# **乾式工程設備のうち、一部のグローブボックス における取り扱う核燃料物質の仕様変更について**

**-プルトニウム燃料第二開発室-**

**令和元年11月21日**

**国立研究開発法人 日本原子力研究開発機構  
核燃料サイクル工学研究所  
プルトニウム燃料技術開発センター  
環境プラント技術部 廃止措置技術開発課**

7-3 使用施設の設備の (3) 乾式工程設備のうち、

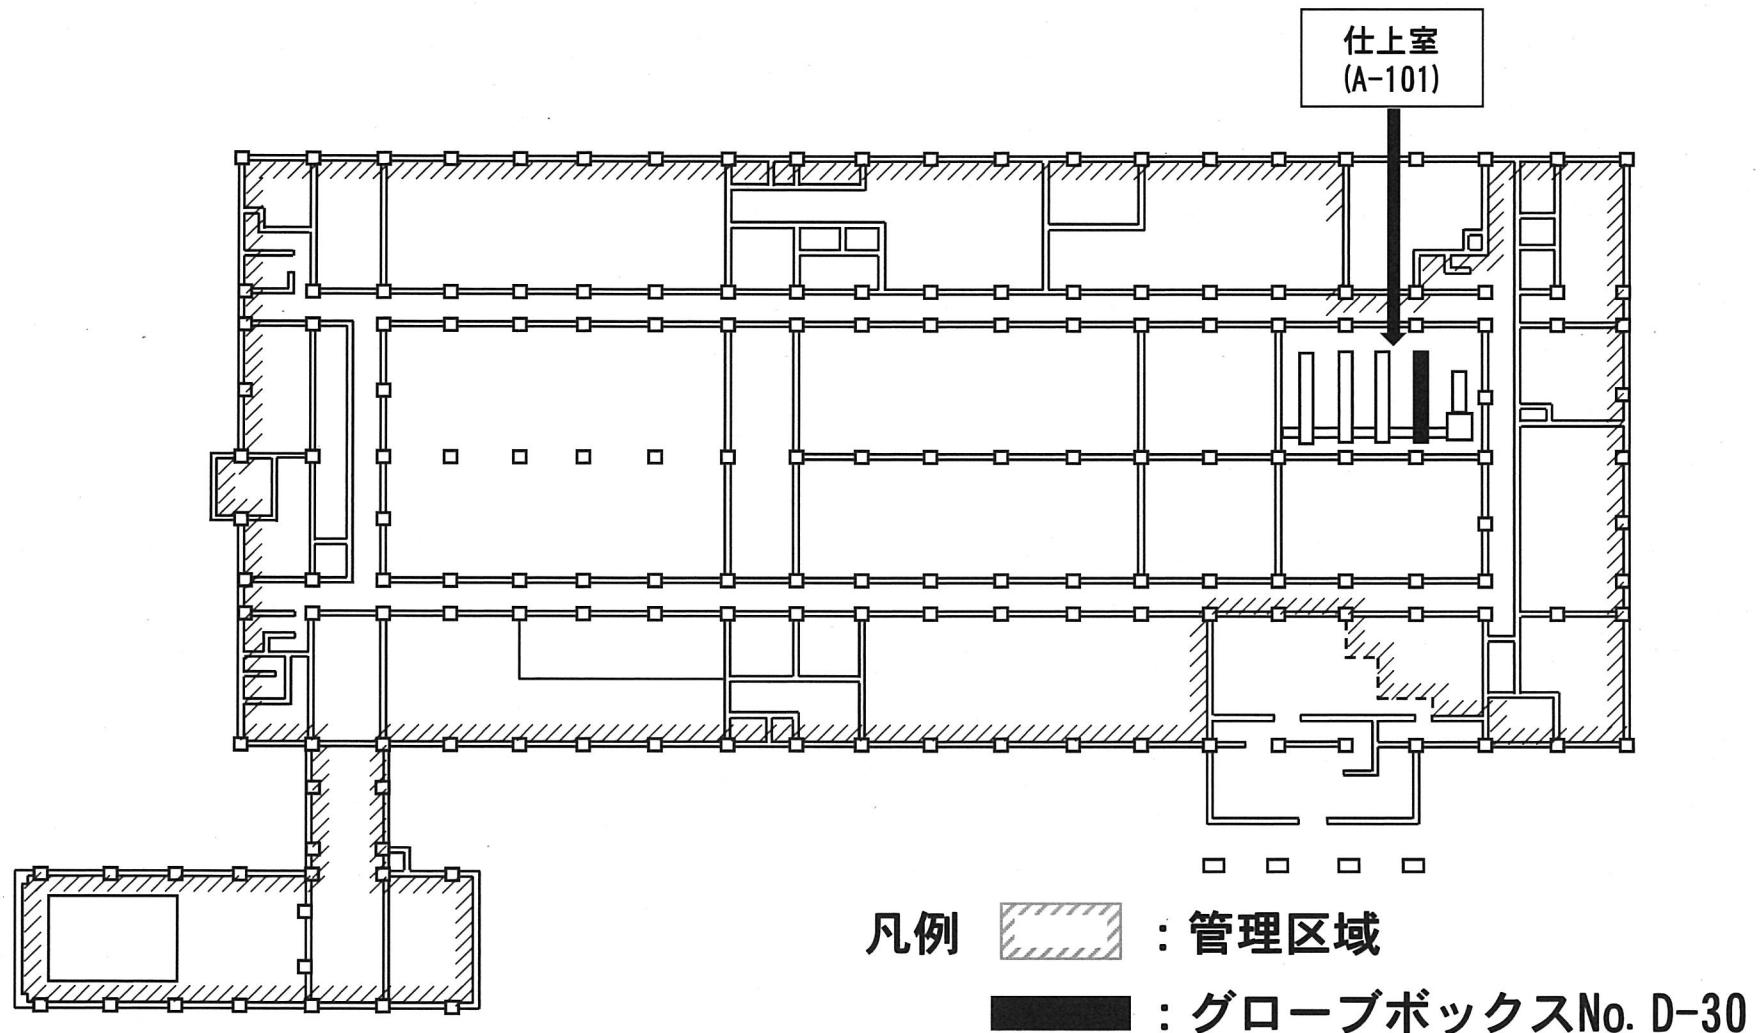
「グローブボックスNo. D-30」における取り扱う核燃料物質の仕様を「低富化MOX、高富化MOX、転換MOX、Pu (90 %Pu\*) 及びPuO<sub>2</sub>原料粉」とするとともに最大取扱量を変更する。

変更前	変更後
臨界管理方式：質量管理	臨界管理方式：(変更なし)
臨界管理系区分：半乾燥系	臨界管理系区分：(変更なし)
<u>最大取扱量注1) : 4.5kgPu*</u>	<u>最大取扱量 注2) : 1.3kgPu*</u>
<u>注1) 低富化MOXとする。</u>	<u>注2) 低富化MOX、高富化MOX、転換MOX、Pu (90%Pu*) 及びPuO<sub>2</sub>原料粉とする。</u>

プルトニウム燃料第二開発室の仕上室 (A-101) に設置されている、GB No. D-30において貯蔵施設で保管中の核燃料物質を収納した貯蔵容器の点検及び貯蔵容器を梱包するビニルバッグの交換等の保守作業を実施するため。なお、最大取扱量を貯蔵容器のビニルバッグ保守作業を主に実施することを念頭に見直した。
